**OGGETTO: DETERMINA DIRETTORIALE.**

**Procedura di Verifica di Ottemperanza (V.O. 71), ex art. 185, comma 4 e 5, del D.Lgs. 163/2006 e ss.mm.ii., relativa al Progetto Definitivo denominato "Lavori di costruzione e completamento dell'adeguamento a 4 corsie della S.S. n. 2 "Via Cassia". Tronco tra il km 41+300 ed il km 74+400".**

Parere n. 1058 del 05 ottobre 2012

<b>Progetto</b>	<b>Verifica di ottemperanza ex art. 185 (commi 4 e 5) D.Lgs n. 163/2006</b> <b>Lavori di costruzione e completamento dell'adeguamento a 4 corsie della S.S. n.2 "Via Cassia". Tronco tra il km 41+300 ed il km 74+400"</b>
<b>Proponente</b>	<b>Regione Lazio</b>

Figura 1 - Confronto tra localizzazione dell'opera e tracciati delle viabilità interferite non dichiaratamente variate: in azzurro le nuove fasce di protezione

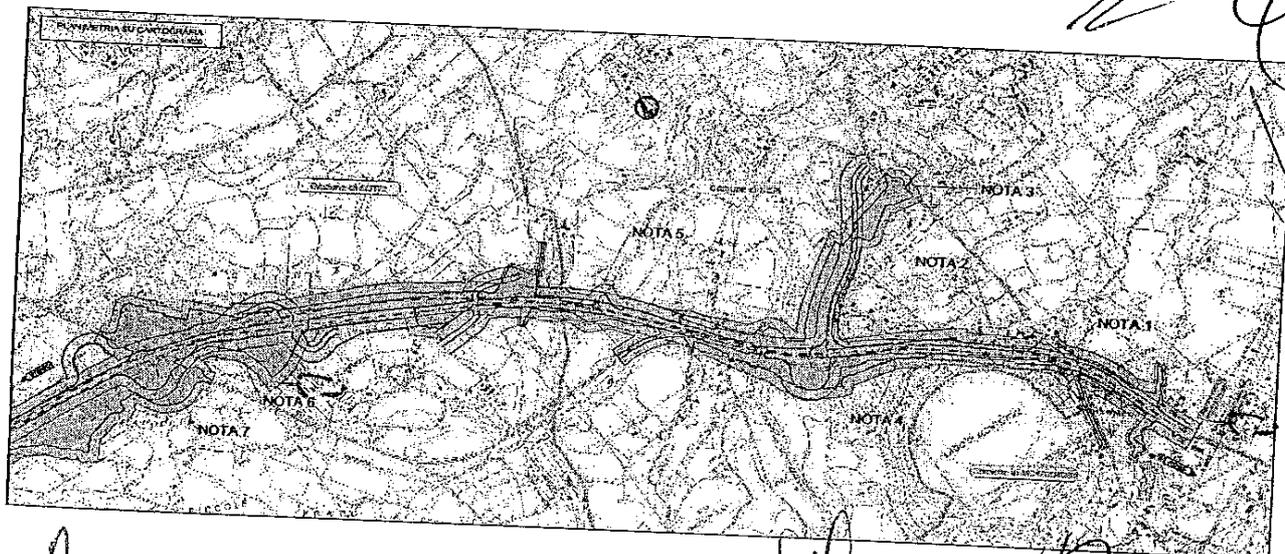
- Variazione altimetrica in corrispondenza della galleria artificiale di Martignano
- Trasformazione da adeguamento in sede a nuova sede della strada di adduzione allo Svincolo SV01 SS311 Nepesina
- Riconfigurazione dello svincolo SV02 Sutri Sud con il coinvolgimento estensivo di terreni precedentemente esclusi dalla localizzazione urbanistica.

Figura 2 - Confronto tra localizzazione dell'opera e tracciati delle viabilità interferite non dichiaratamente variate: in azzurro le nuove fasce di protezione

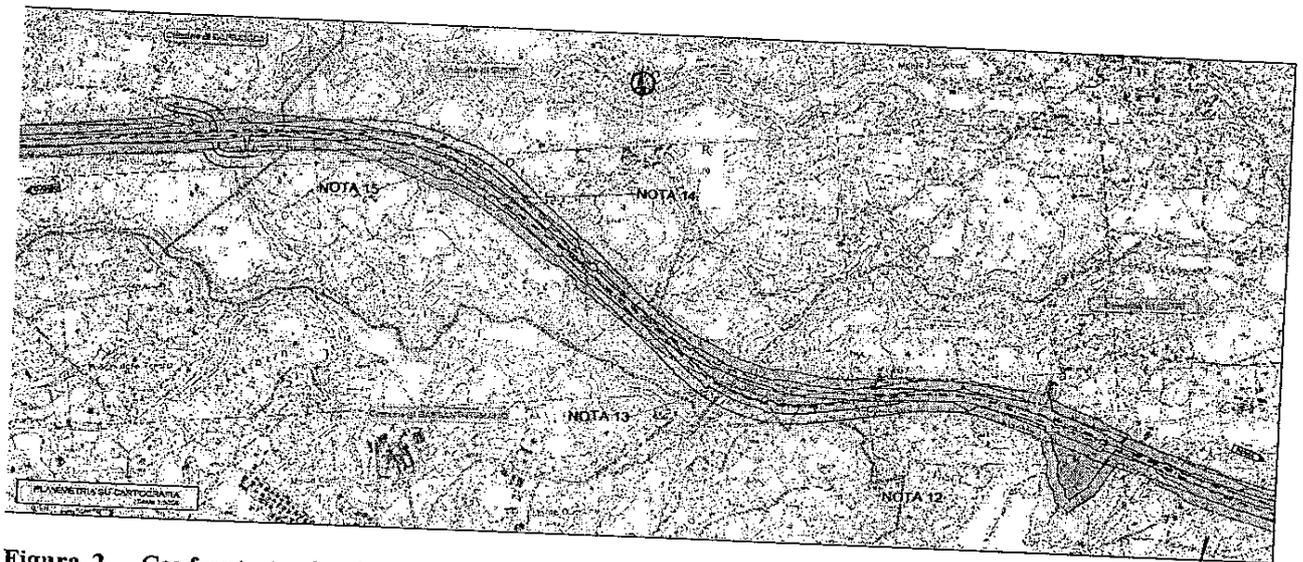
- Riconfigurazione dello svincolo SV03 Sutri Nord con il coinvolgimento estensivo di terreni precedentemente esclusi dalla localizzazione urbanistica.
- Riconfigurazione degli andamenti planimetrici con adozione di archi di curvatura più ampi che comportano la variazione sostanziale dei territori coinvolti dal tracciato.

Figura 3 – Confronto tra localizzazione dell'opera e tracciati delle viabilità interferite non dichiaratamente variate: in azzurro le nuove fasce di protezione

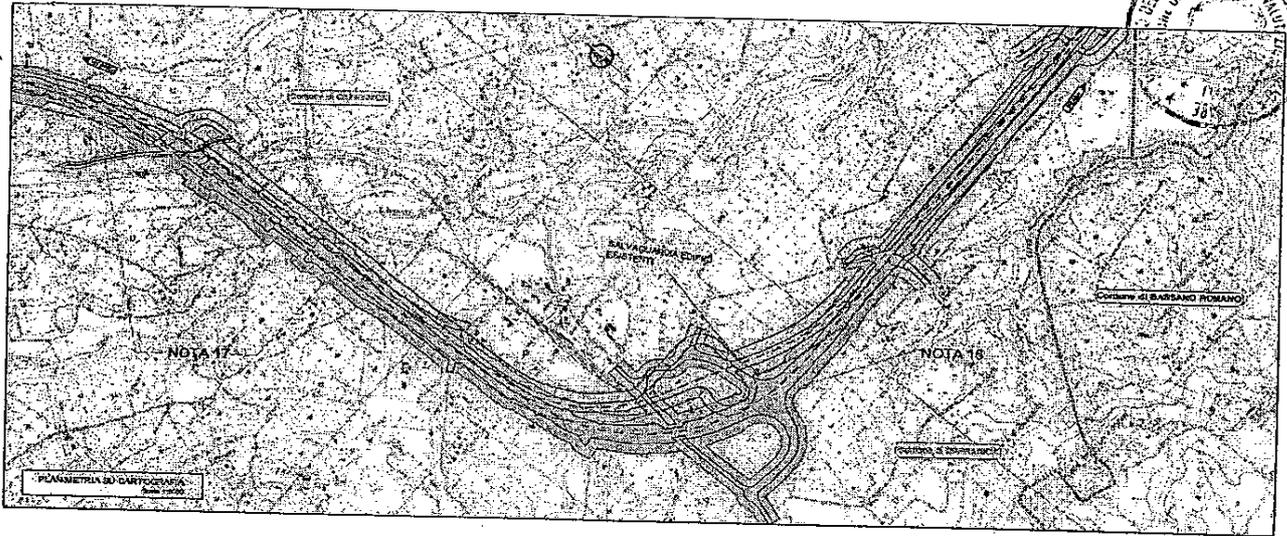
- Riconfigurazione degli andamenti planimetrici con adozione di un unico arco di curvatura e riconfigurazione dello svincolo che comportano la variazione sostanziale dei territori coinvolti dal tracciato.

Figura 4 – Confronto tra localizzazione dell'opera e tracciati delle viabilità interferite non dichiaratamente variate: in azzurro le nuove fasce di protezione

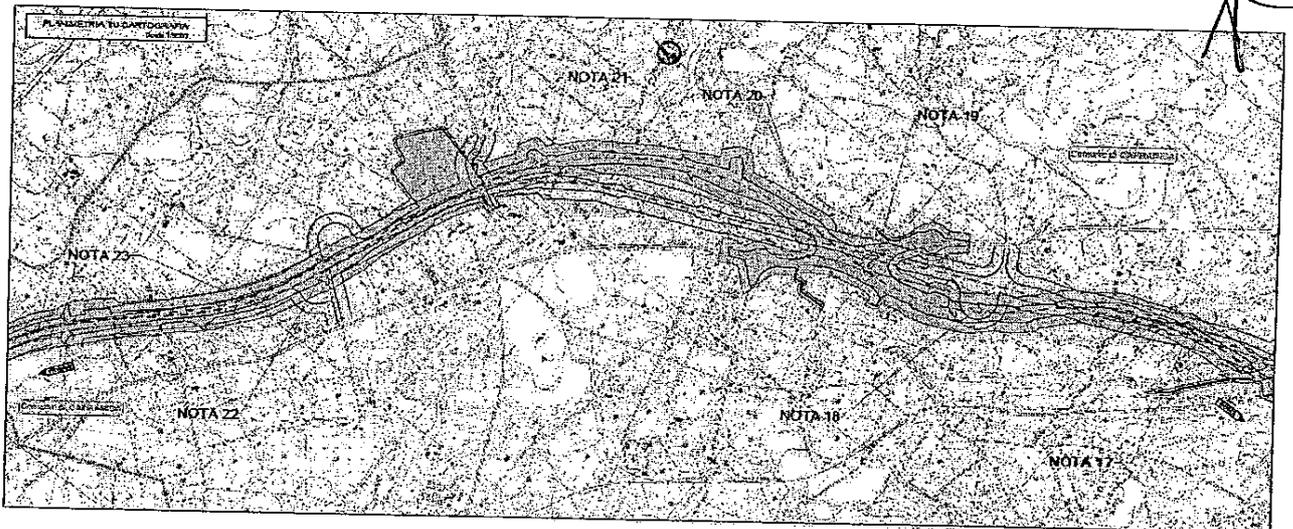
- Riconfigurazione degli andamenti planimetrici con adozione di un unico arco di curvatura e riconfigurazione dello svincolo che comportano la variazione sostanziale dei territori coinvolti dal tracciato.

Figura 5 – Confronto tra localizzazione dell'opera e tracciati delle viabilità interferite non dichiaratamente variate: in azzurro le nuove fasce di protezione

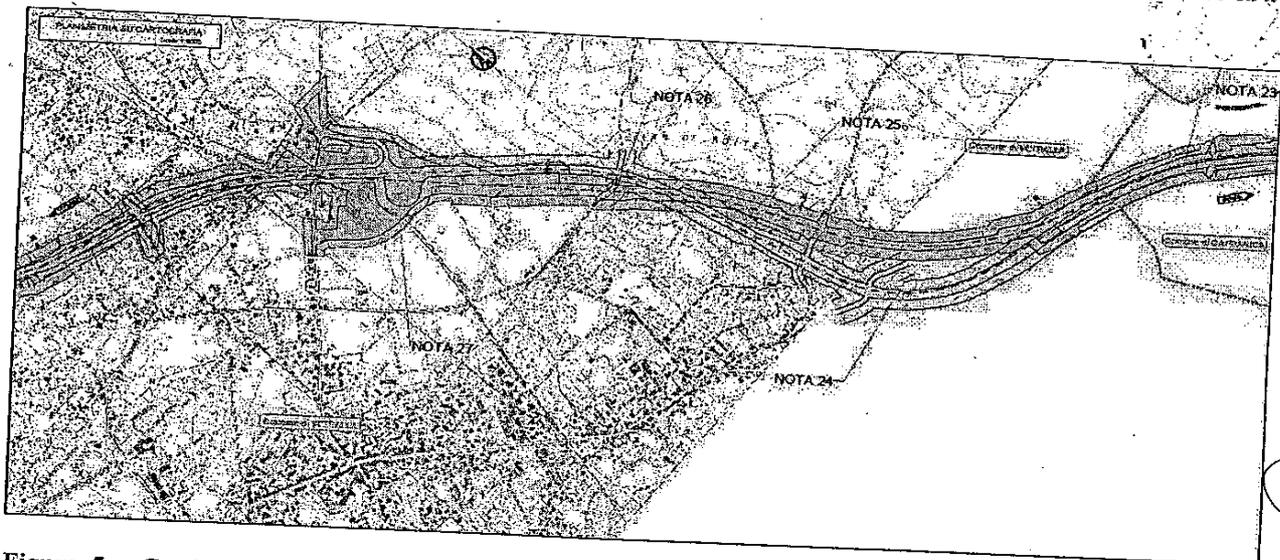
- Riconfigurazione degli andamenti planimetrici con adozione di un unico arco di curvatura e riconfigurazione dello svincolo che comportano la variazione sostanziale dei territori coinvolti dal tracciato.

Figura 6 – Confronto tra localizzazione dell'opera e tracciati delle viabilità interferite non dichiaratamente variate: in azzurro le nuove fasce di protezione

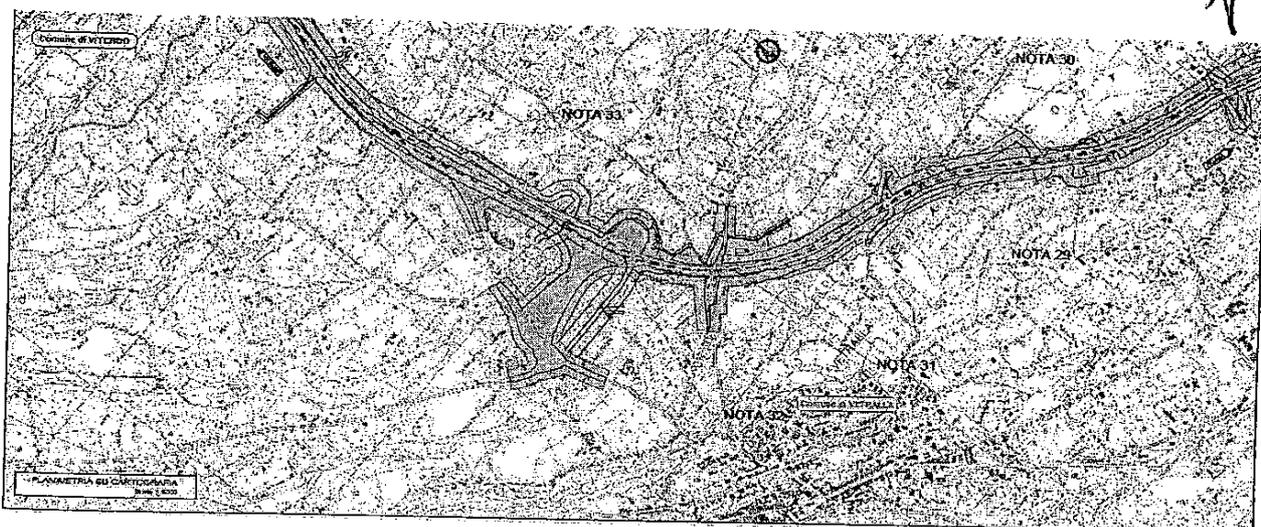
- Riconfigurazione degli andamenti planimetrici con adozione di un unico arco di curvatura e riconfigurazione dello svincolo che comportano la variazione sostanziale dei territori coinvolti dal tracciato.

Figura 7 - Confronto tra localizzazione dell'opera e tracciati delle viabilità interferite non dichiaratamente variate: in azzurro le nuove fasce di protezione

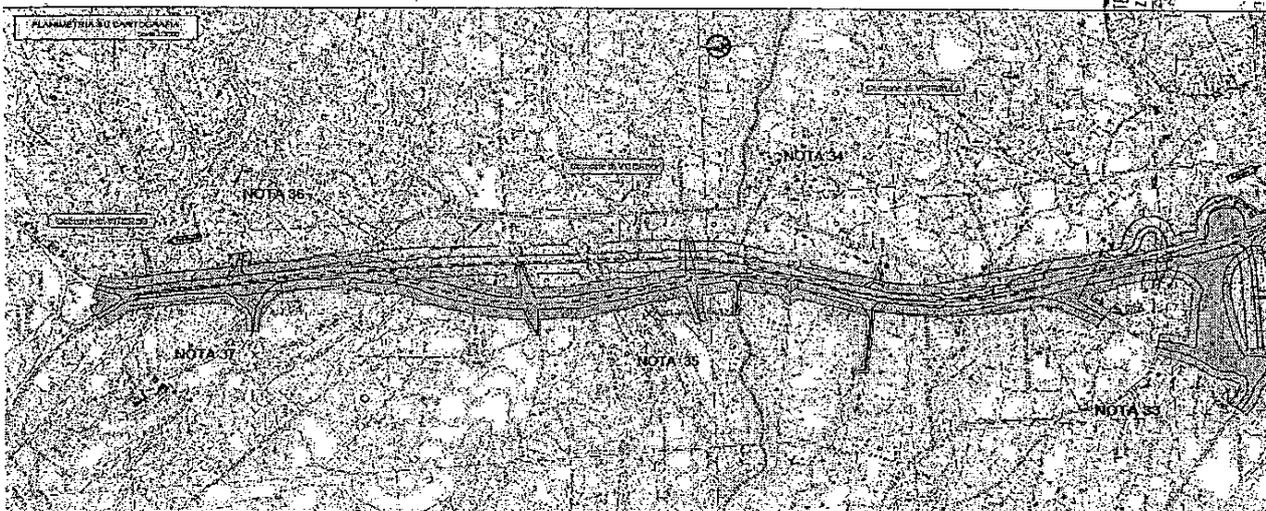
- Riconfigurazione degli andamenti planimetrici con adozione di un unico arco di curvatura e riconfigurazione dello svincolo che comportano la variazione sostanziale dei territori coinvolti dal tracciato.
